# ИНФОРМАЦИОННЫЙ БЮЛЛЕТЕНЬ

Устранение касания провода управления ТНВД о защитный экран ТНВД, применением прокладки 240-1104442 на двигателях V6, V8 всех исполнений экологического класса ЕВРО-3  
производство ОАО «Автодизель»

Модель: ЯМЗ-6562.10, ЯМЗ-6563.10, ЯМЗ-6581.10, ЯМЗ-6582.10 всех комплектаций

Рис. 1

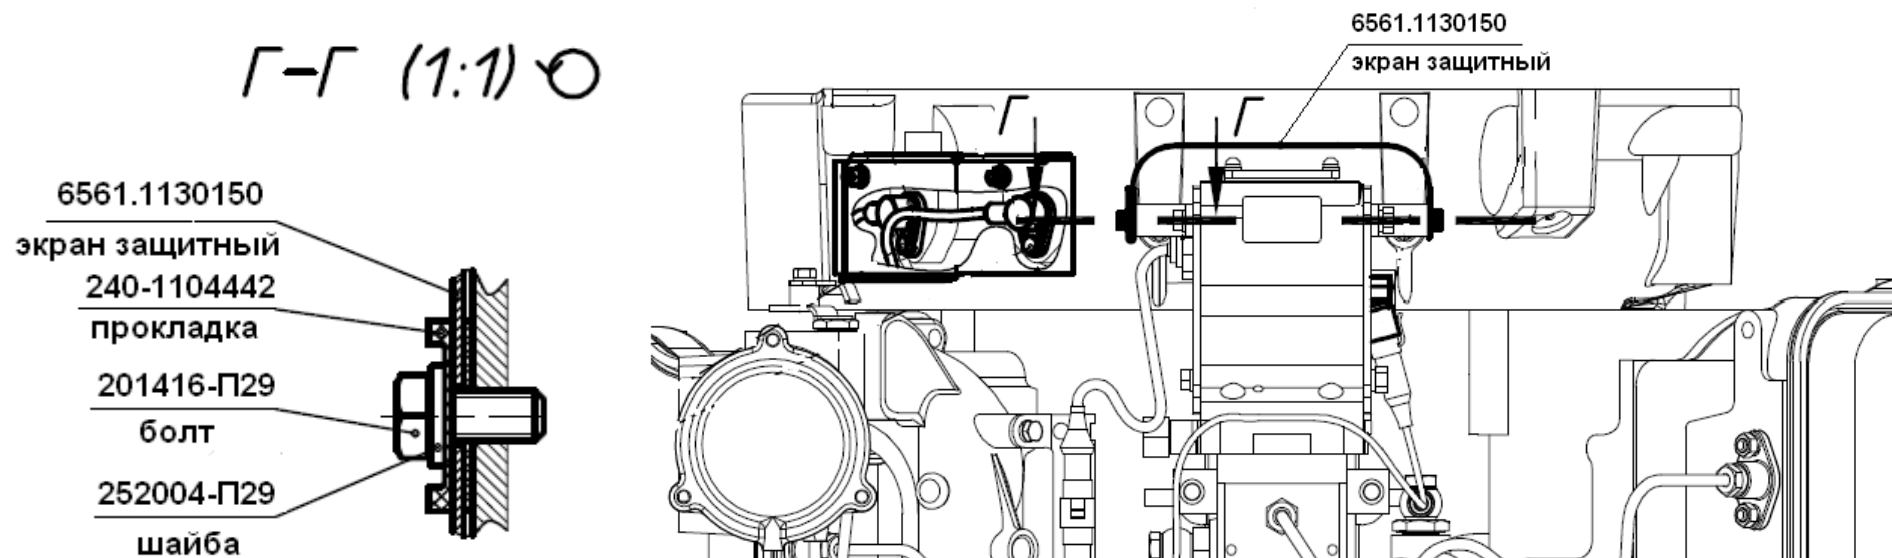
Сообщаем Вам, что с августа 2013 года на двигателях V6, V8 всех исполнений экологического класса ЕВРО-3 производство ОАО «Автодизель» с целью устранения касания провода управления ТНВД о защитный экран ТНВД применяется прокладка **240-1104442** см. рис.1.
